COMMUNE DE MARTIGNY

COMMANDE D'AVANT-PROJETS "PORTE DES NEUVILLES" URBANISATION DE L'ENTREE SUD-EST DE LA VILLE

RAPPORT DE LA COMMISSION D'EXPERTS

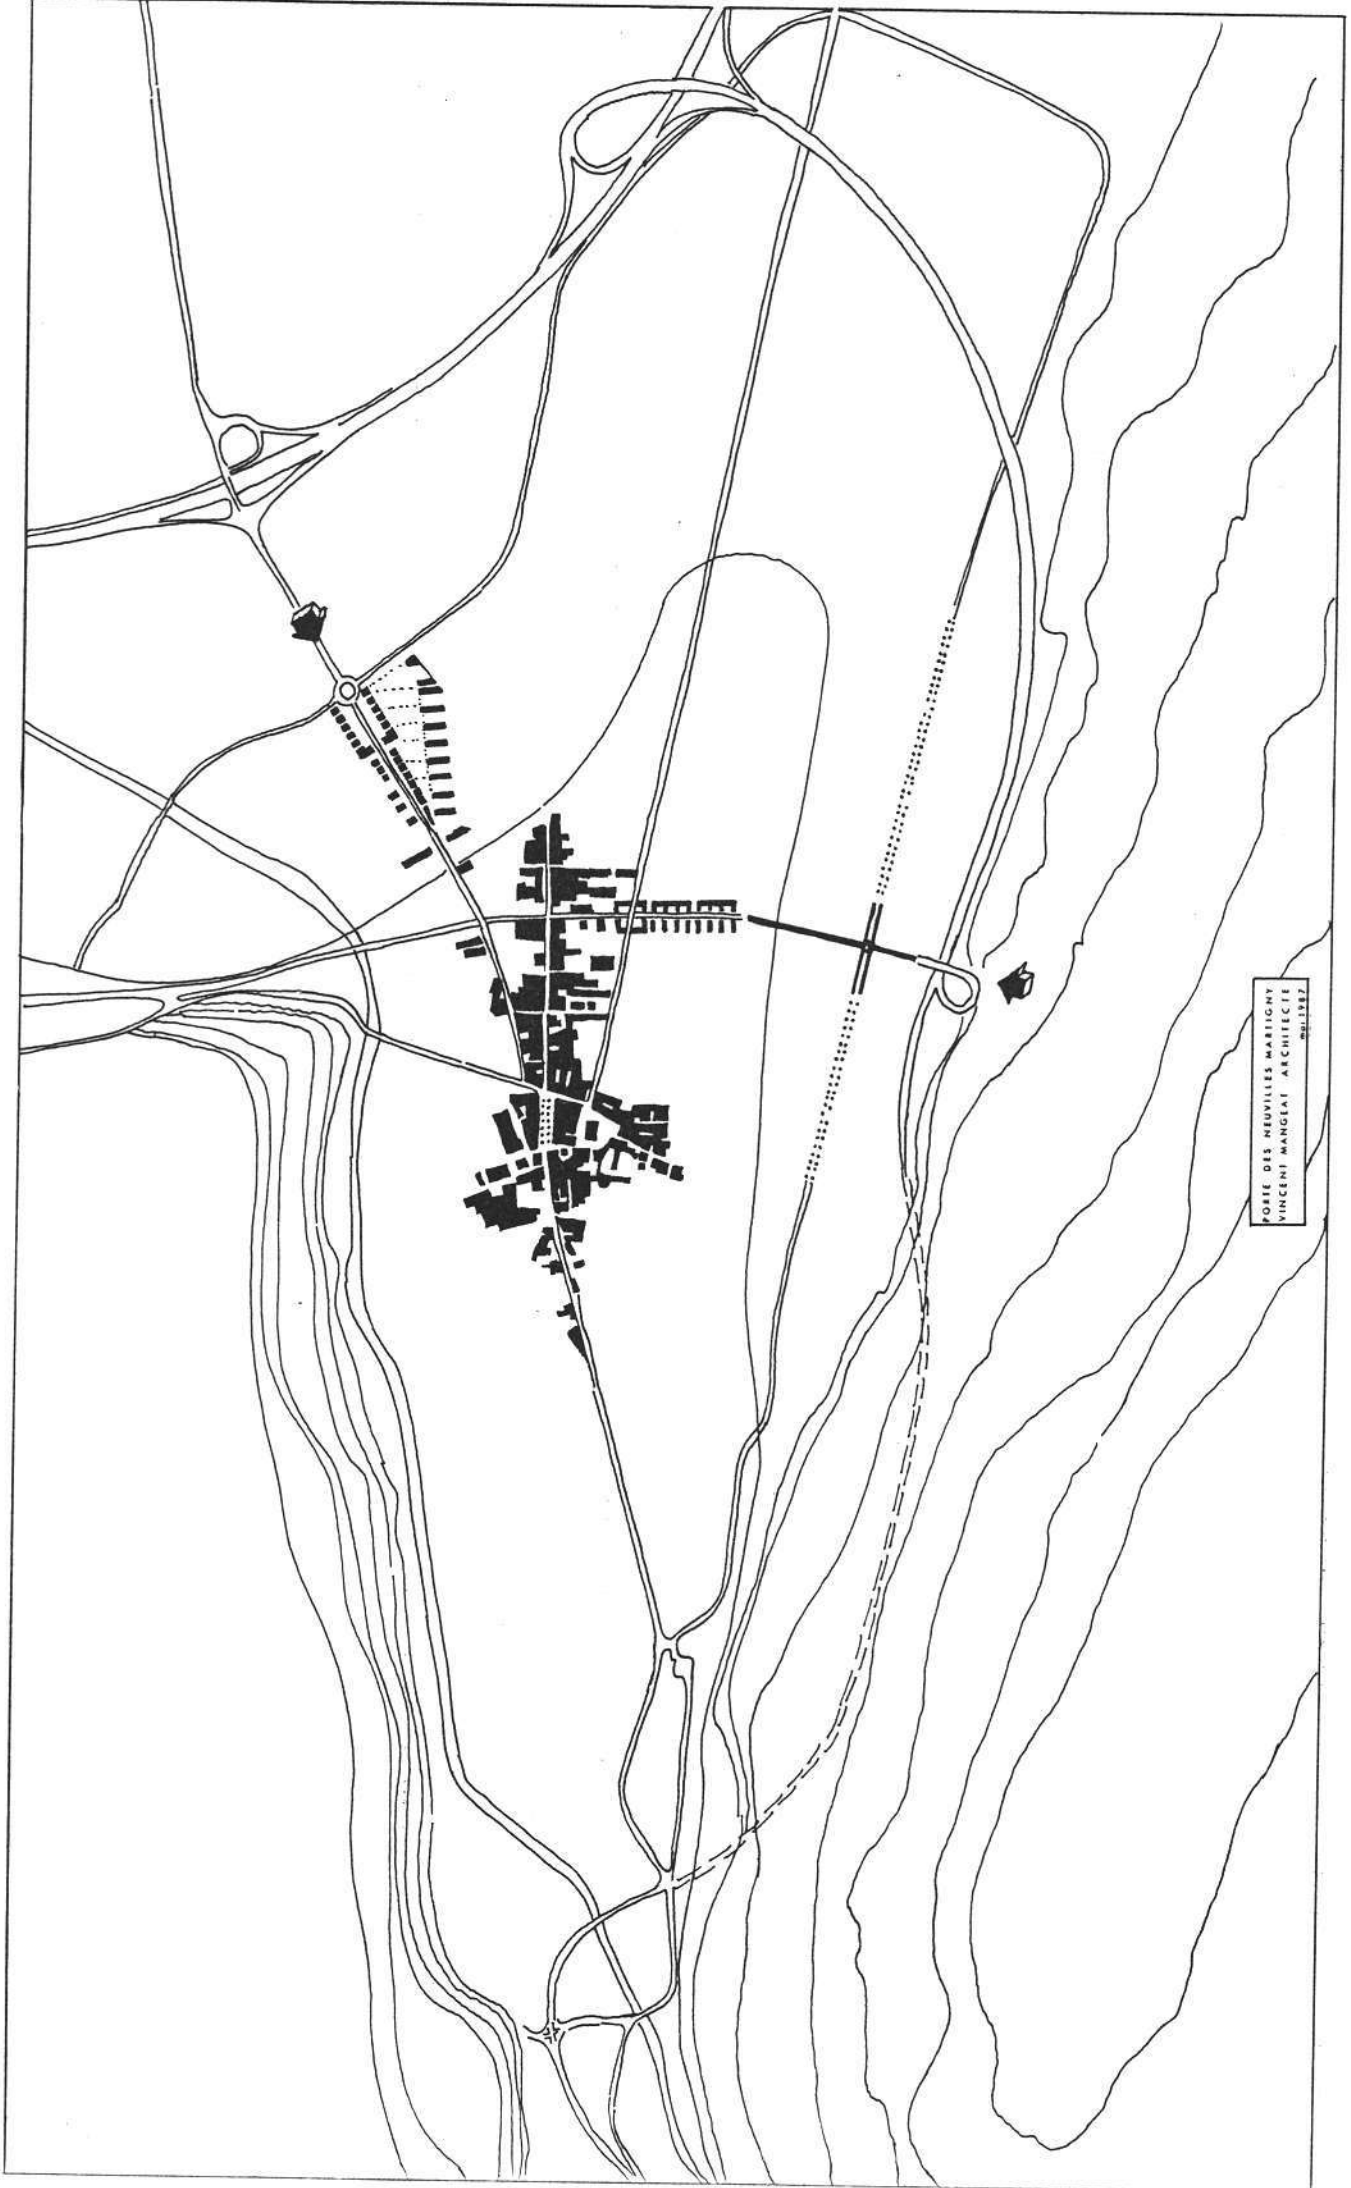
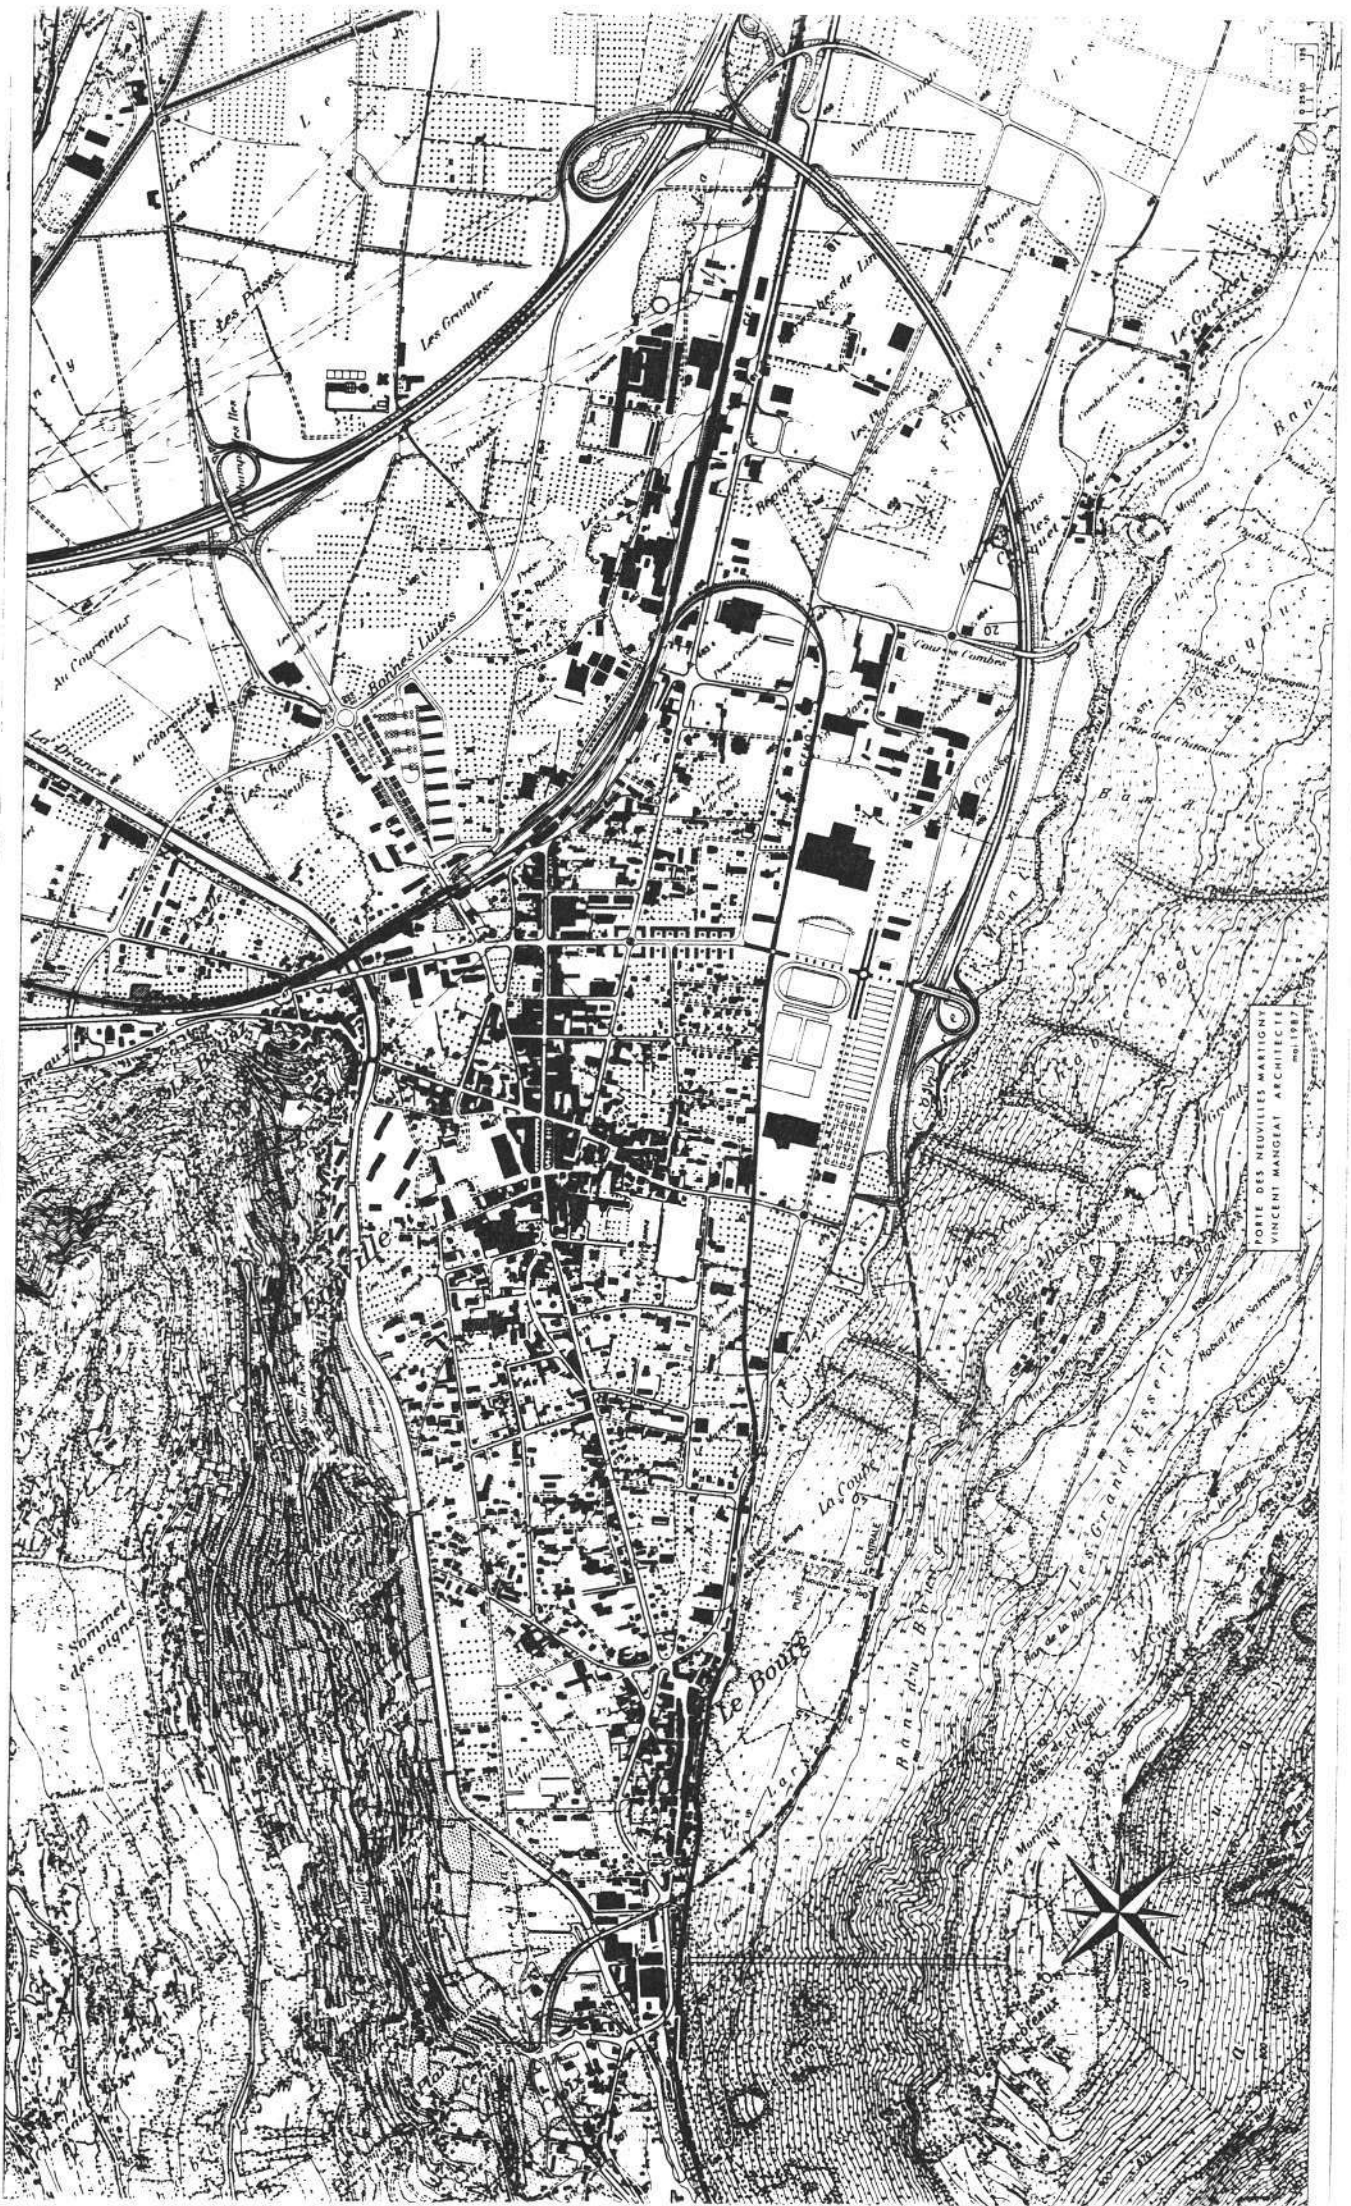
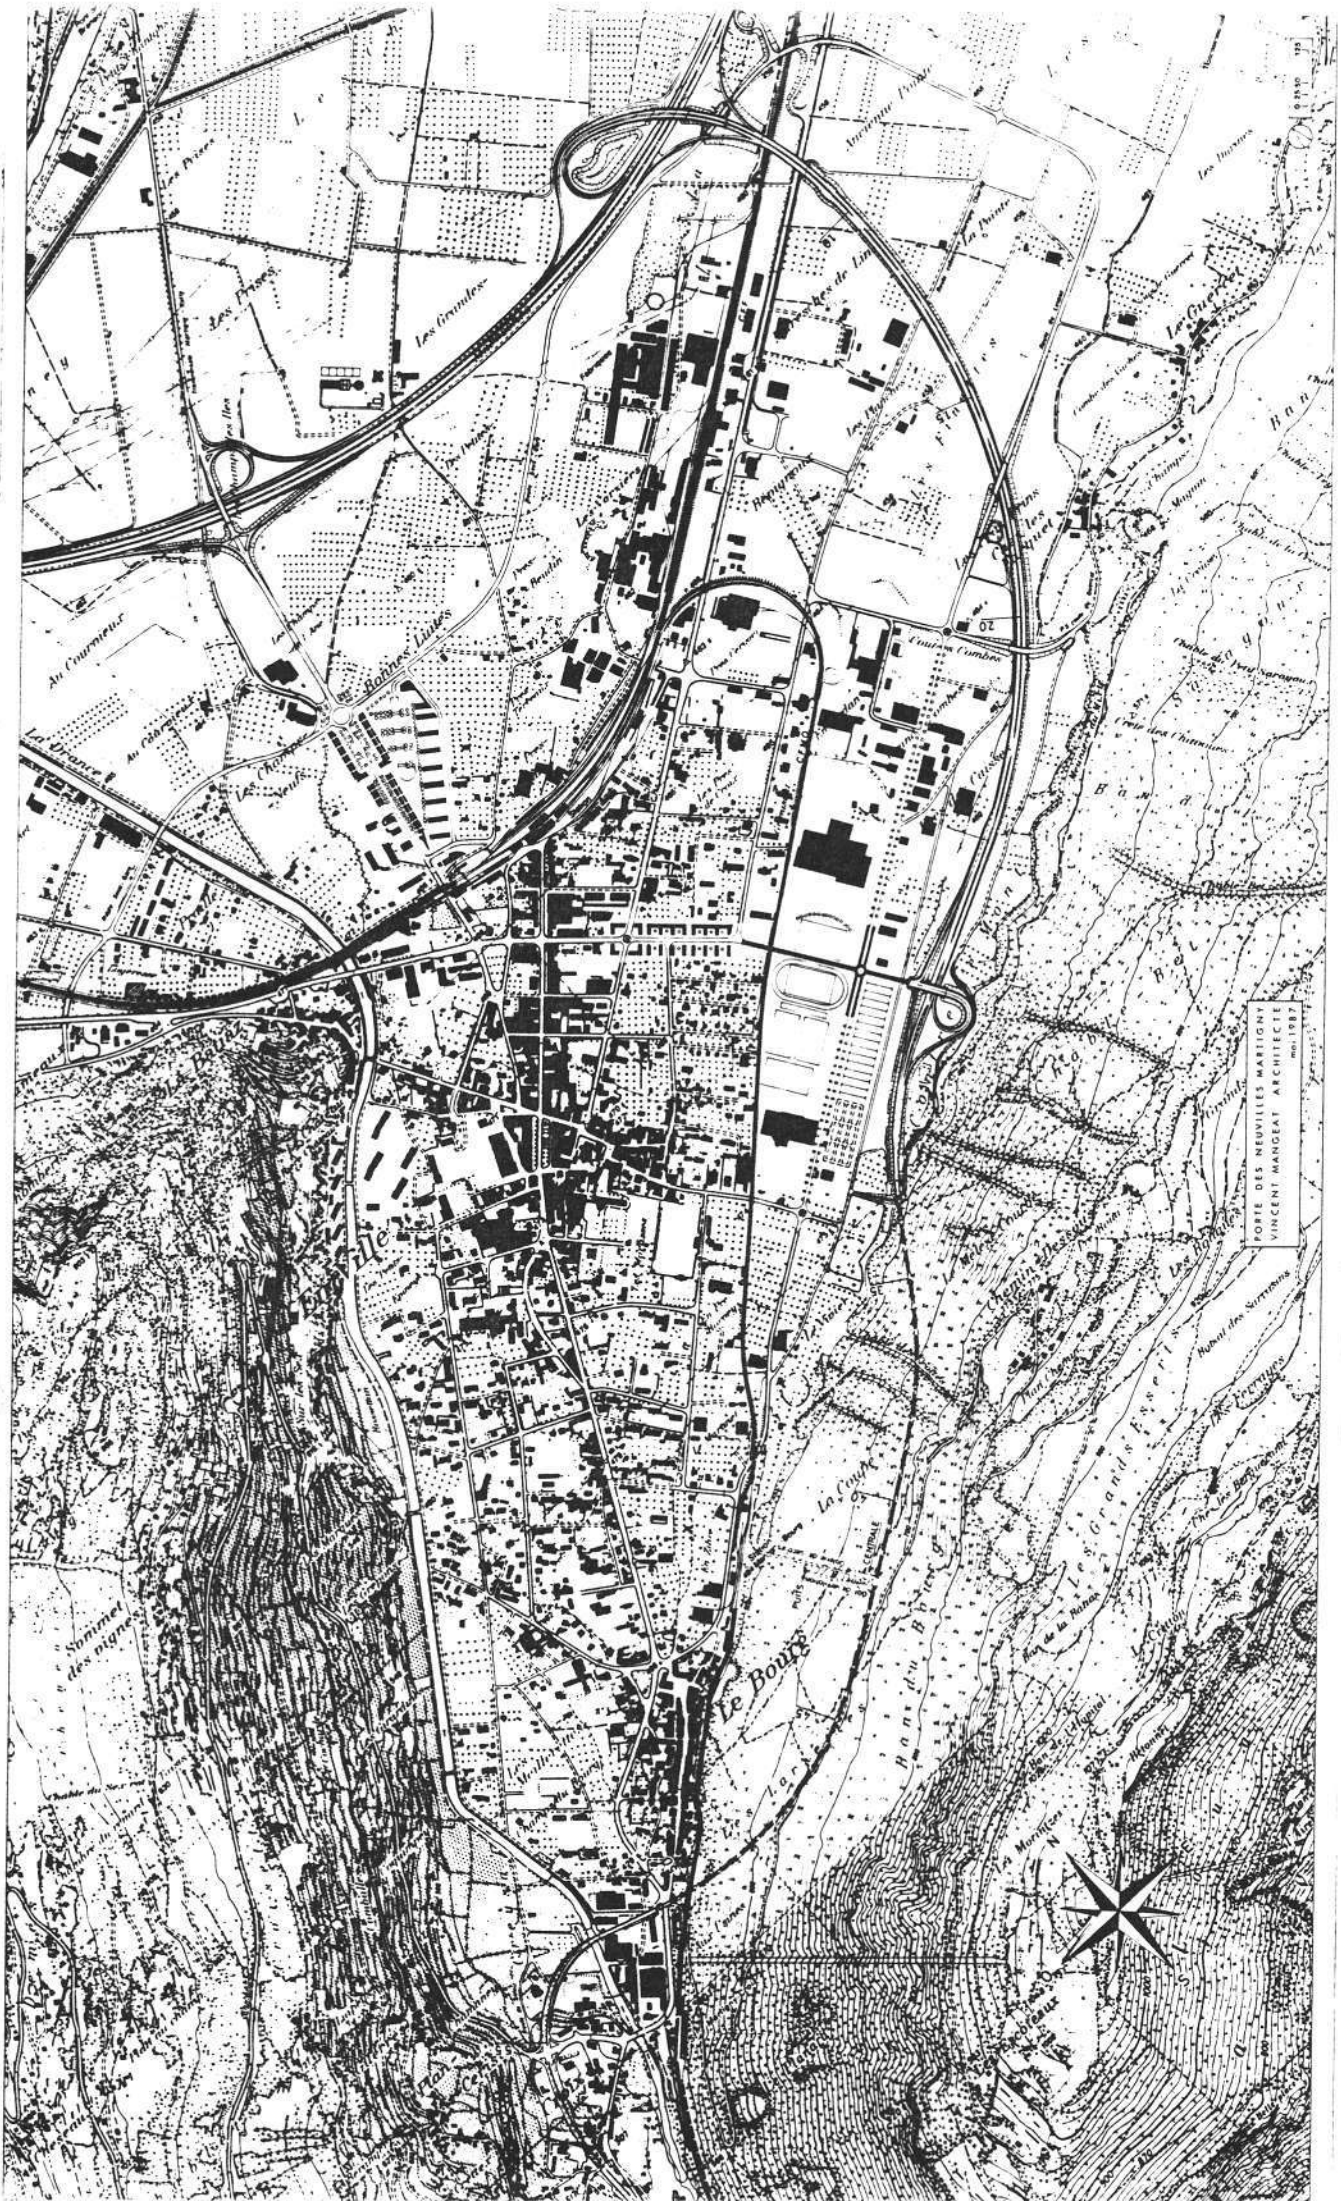
En forme de conclusion ou de contribution au débat, il décide d'une manière originale de livrer une critique dessinée caractérisée par :

- entrée dans la ville au niveau atteint à la sortie de l'auto-route - niveau surélevé
- construction d'un pont route conduisant au-delà de l'aire sportive et en franchissant la voie ferrée au niveau de la ville proprement dite
- accès latéral aux aires sportives et industrielles à partir du giratoire en tête du pont/route
- capacité d'accueil des infrastructures du pont/route à disposition des installations sportives.
